Dotyczy postępowania o udzielenie zamówienia publicznego na dostawę wyrobów medycznych do diagnostyki i terapii w zakresie układu pokarmowego, oddechowego i wydalniczego dla Powiatowego Centrum Zdrowia Sp. z o.o. w Dreźnie, nr sprawy: PCZSzp/TP-MN/7/2025, 2025/BZP 00196867/01 z dnia 2025-04-17

WYJAŚNIENIA I ZMIANA TREŚCI SWZ

pakiet 8, poz. 2

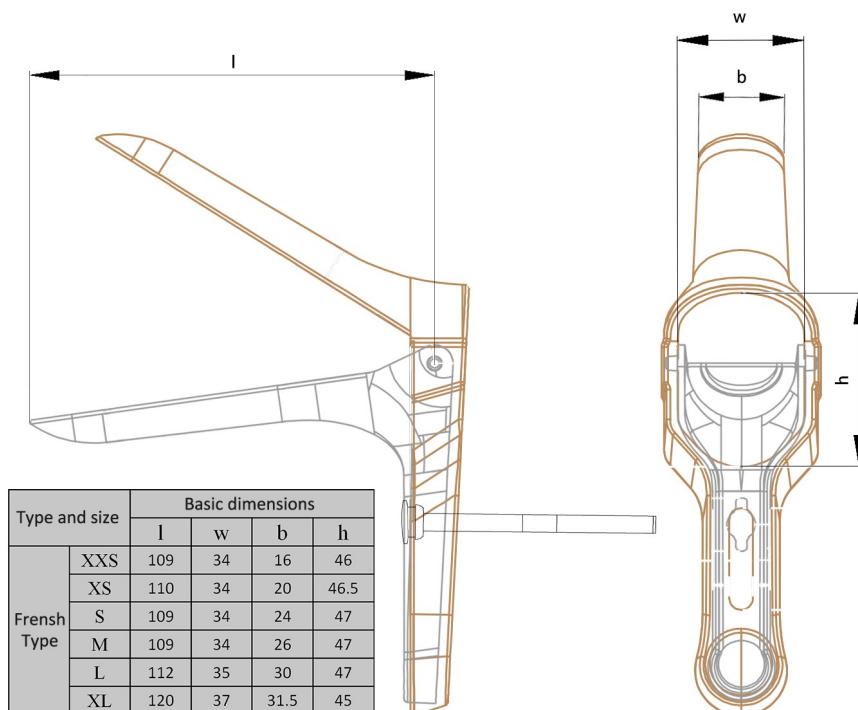
Czy zamawiający dopuszcza wzorniki o rozmiarze wg. schematu poniżej:

Nie wprowadza się proponowanej zmiany.
